本次工规证变更内容：

总平面图 1:1000

设计人 DESIGNER	刘成伟		
校对人 CHECKER	胡明辉		
专业负责人 CHIEF	刘成伟		
专业审核人 APPROVED	陆 健		
专业审定人 AUTHORIZED	杨宏军		
项目建筑师 PROJECT ARCHT	戚招清		
项目经理 PROJECT MANAGER	孙宏军		
	夏博		
项目编号 PROJECT NO.	S20-SH0052		
建设单位 CLIENT	上海旌力置业有限公司		
项目名称 PROJECT NAME	马桥镇90号（15A-08）地块项目		
子项名称 SUBPROJECT NAME	总体		
图纸名称 DRAWING TITLE	总平面图		
设计阶段 DESIGN STAGE	施工图	日期 DATE	2023.05
专业 DISCIPLINE	建筑 ARCH	版次 VER. NO.	R1
图号 DRAWING NO.	A-01-001-R0	张次 SHEET NO.	01

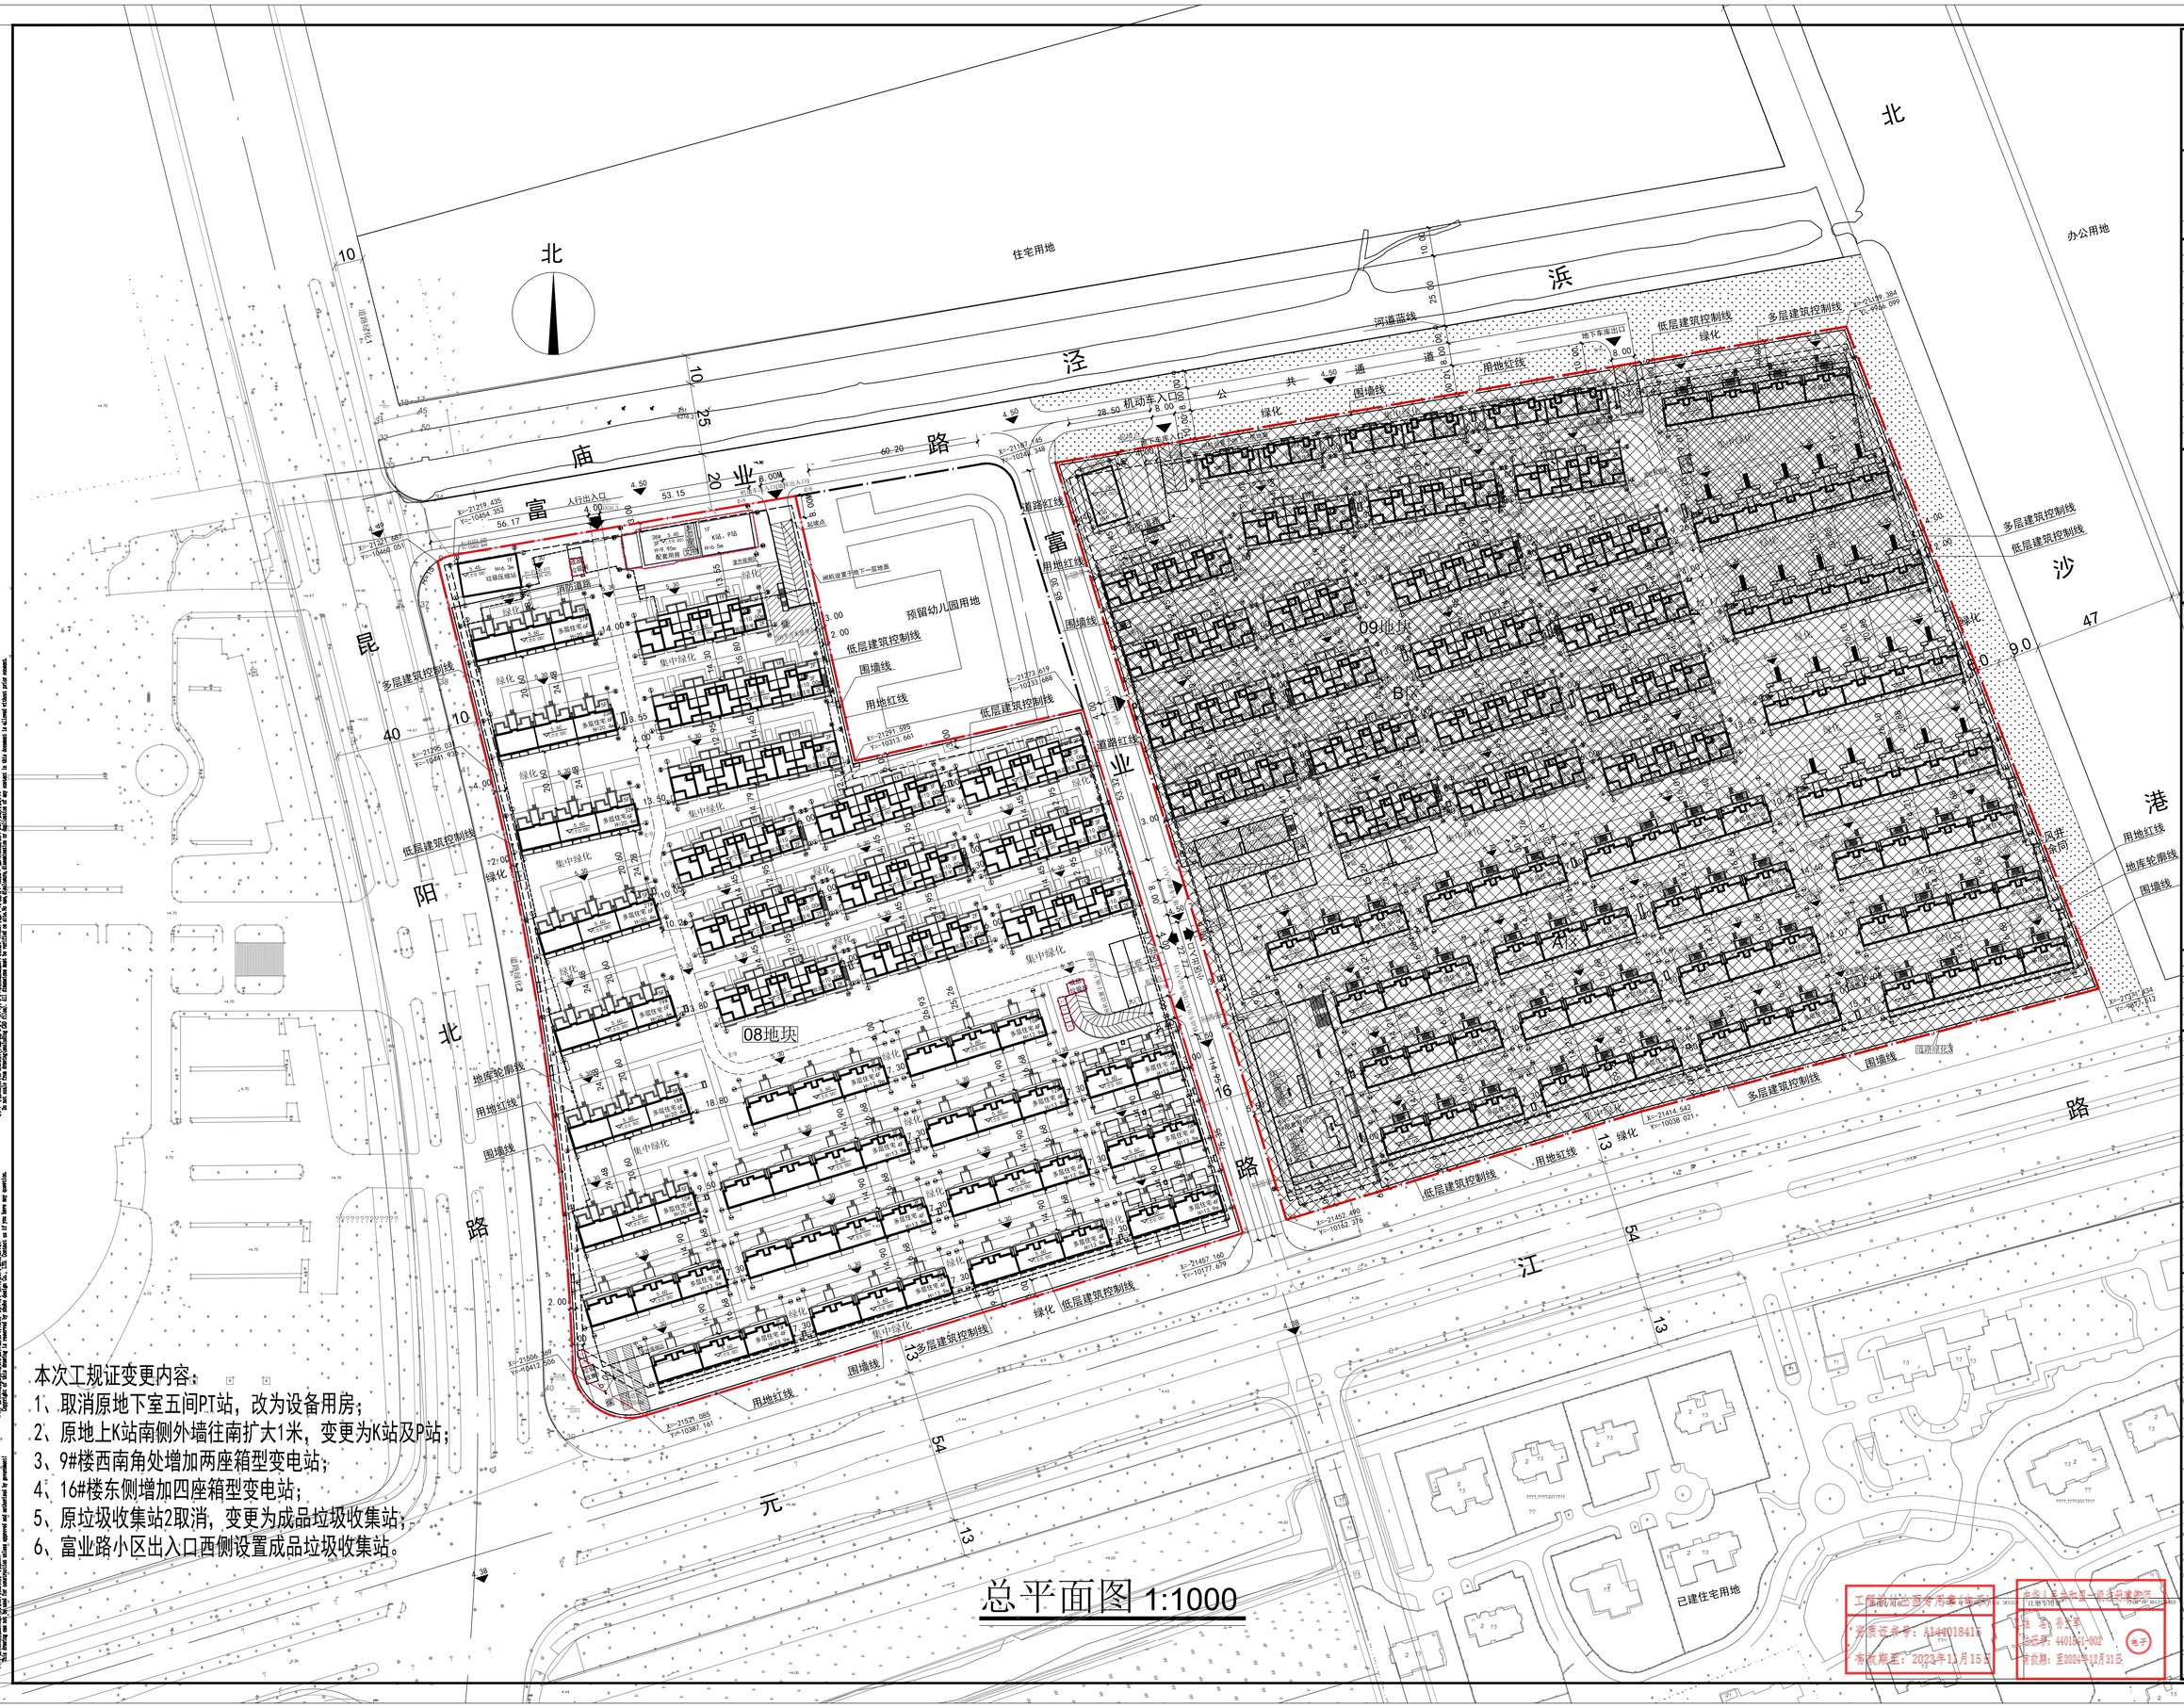
1、取消原地下室五间PT站，改为设备用房；

2、原地上K站南侧外墙往南扩大1米，变更为K站及P站；

3、9#楼西南角处增加两座箱型变电站；

4、16#楼东侧增加四座箱型变电站；

5、原垃圾收集站2取消，变更为成品垃圾收集站；

6、富业路小区出入口西侧设置成品垃圾收集站。
